RECUPERACIÓN ESTRUCTURAL EDIFICIO MITRE 629 – CIUDAD – MENDOZA

COMUNICADO Nº 15

ACLARACIÓN SOBRE RUBRO 15: VARIOS

DETALLE CORRESPONDIENTE AL ITEMS (15.5)

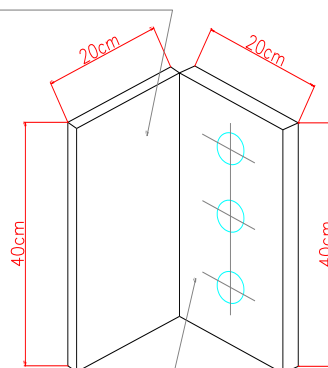
Ítem 15.5: Existen cinco niveles de la torre del edificio, en los cuales las diagonales de rigidización, que se emplazan en el frente del edificio, no muestran, a la vista, pletinas de anclaje a la estructura existente. Por lo tanto, el ítem este referido a: i) Efectuar la limpieza de la zona de contacto entre rigidización y hormigón; ii) Disponer de una pletina de anclaje (total 20) conformada por una sección en ángulo de ala (400x200) mm, espesor ½" fijada al hormigón de la columna con tres anclajes químicos de diámetro 12 mm y soldada a las rigidizaciones existentes. Los detalles de las pletinas responden al esquema indicado en la presente aclaración.

Chapa espesor 1/2" soldadas
Lateralmente a las Rigidizaciones
Existentes

Chapa espesor 1/2" Ancladas con
Anclajes Químicos. Diámetro 12mm
A Columna de Hormigón Armado Existente
